关于浙江长兴杭华玻璃有限公司年产玻璃瓶容器 21000 吨项目环境影响报告表的审查意见

浙江长兴杭华玻璃有限公司年产玻璃瓶容器 21000 吨项目 变动环境影响补充分析报告专家咨询意见

浙江长兴杭华玻璃有限公司年产玻璃瓶容器 21000 吨项目 竣工环境保护验收意见

图 1 新增碎玻璃堆场位置图

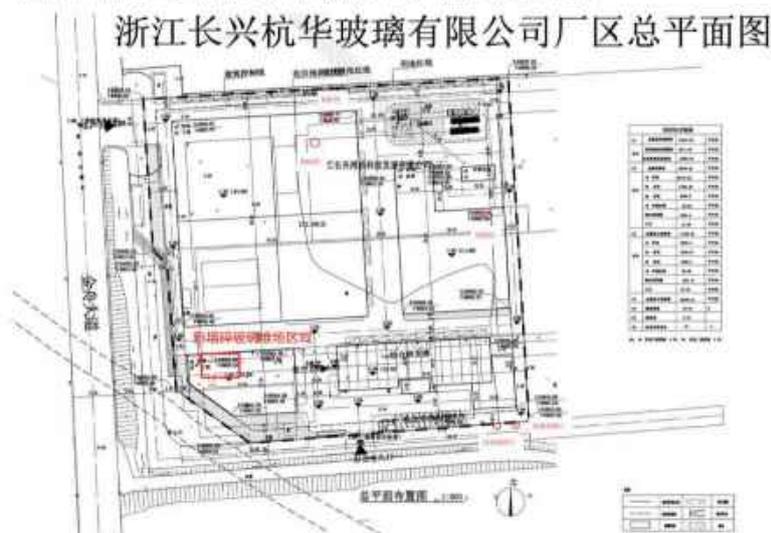
本项目变动前后,建设地点不发生变化,3#车间由原料仓库更改为原料仓库+碎玻璃堆场;2#车间由 4 楼布置为清洗和印刷,5 楼布置为喷涂更改为 4 楼布置为印刷,5 楼布置为喷涂和清洗。生产布局如下图所示。

图6 变动后喷涂废气和印刷废气处理工艺流程图

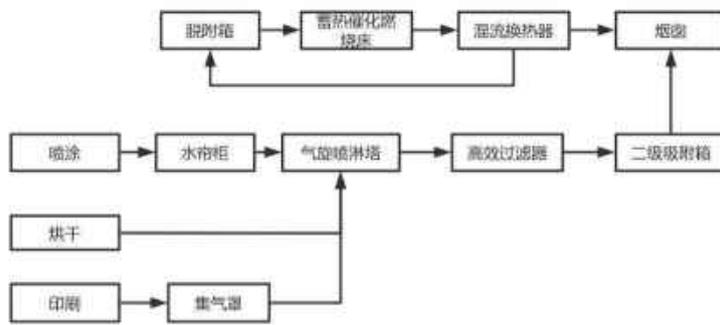
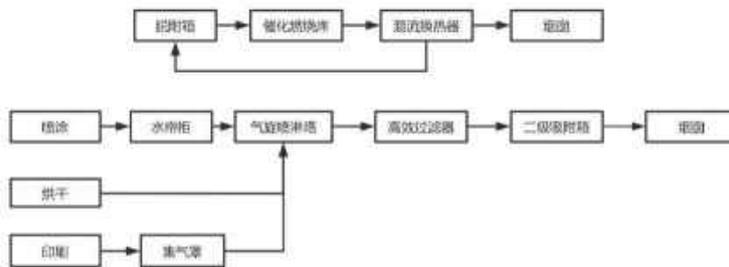
3、核实变动后的废气污染治理工艺和排放方式，补充变动后的废气收集和处理工艺流程图。喷涂、烘干和印刷废气采用“气旋喷淋塔+高效过滤器+二级活性炭吸附+脱附催化燃烧”处理，吸附后废气通过排气筒（DA003）高空排放，脱附催化燃烧后废气通过排气筒（DA004）高空排放，完善增加的排放口为非主要排放口及污染源强不发生变化的说明。

企业在试生产生产过程中，喷涂印刷废气由审批的“整体密闭并负压收集+集气罩收集，通过气旋喷淋塔+高效过滤器+二级活性炭吸附箱+RCO 蓄热催化燃烧炉净化，净化废气通过 26m 高排气筒(DA003)高空排放。”调整为“整体密闭并负压收集+集气罩收集，喷涂后烘干废气通过活性炭处理后与其他有机废气通过气旋喷淋塔+高效过滤器+二级活性炭吸附箱+CO 催化燃烧炉处理，吸附废气通过 26m 高排气筒(DA003)高空排放，CO 催化燃烧后废气通过 26m 高排气筒(DA004)高空排放。”废气收集方式、污染物排放种类及排放量、排气筒排放高度等均不变。
